Djupsåna Kraftverk

KLAGE PÅ VEDTAK NVE REF 201104434-27

Klage på NVE vedtak –Søknad om Djupsåna Kraftverk

Viser til avslag på bygging av Djupsåna kraftverk NVE ref 201104434-27 datert 10.11.2015.

Figur 1

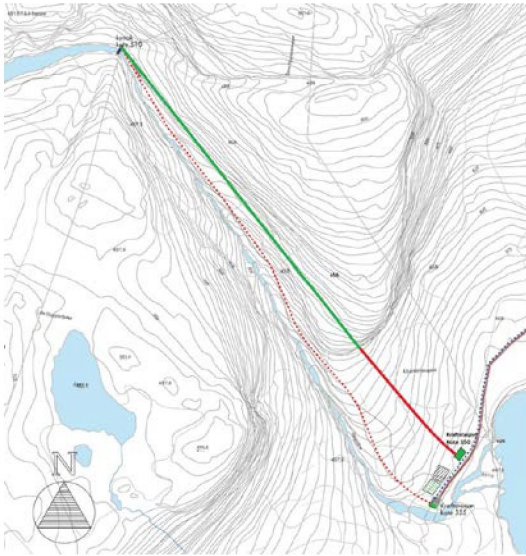
Flere av høringsuttalelsene påpekte viktigheten av området som rekreasjonsområde og spesielt turstien opp langs Djupsåna. Det ble uttrykt bekymring for at turstien ville blitt rasert ved en eventuell utbygging. Basert på disse høringsuttalelser foreslo tiltakshaver og grunneiere en løsning med retningsstyrt boring av vannvei istedenfor nedgraving på øverste del av strekningen [figur 1]. Kraftstasjon ble også foreslått flyttet noe vekk fra elv og tursti til ett område der det allerede er anlagt vei og grustak.

Med dette alternativet bevares hele turstien slik den er i dag og miljøet langs elva forblir urørt. Eneste synlige element for tiltaket i uberørt område blir da inntaksdam ved utløpet av Djupsvatn. Denne blir da også kun synlig i umiddelbar nærhet [Ref befaring 14.10.2015].
